Verslag huishoudelijke elektrische installatie op laagspanning en zeer lage spanning

Referentie: **007-20261028-05v2**	Datum controle: **28/10/2026**
Keurder: **007**

Eigenaar:	**Hendrickx Marleen**	EAN-code:	**541449206001963709**
Adres installatie:	**Torenlaan 1, 3945 - Tessenderlo-Ham**	Nummer teller(s):	**1sag3100400846**
		Distributienetbeheerder installatie:	**Fluvius**

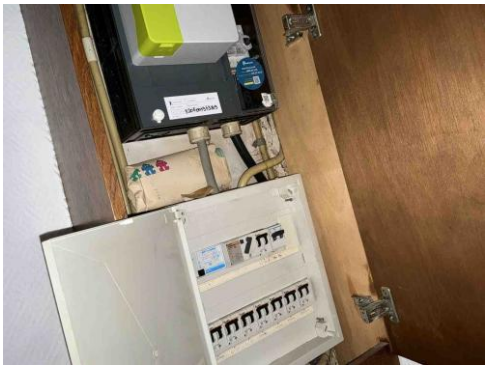
Inbreuk(en):

T24 - Het gebruik van elektrische machines of toestellen van klasse 0 en 0I is verboden. (Boek 1, Onderafdeling 4.2.4.3)
Opmerking: Oa woonkamer
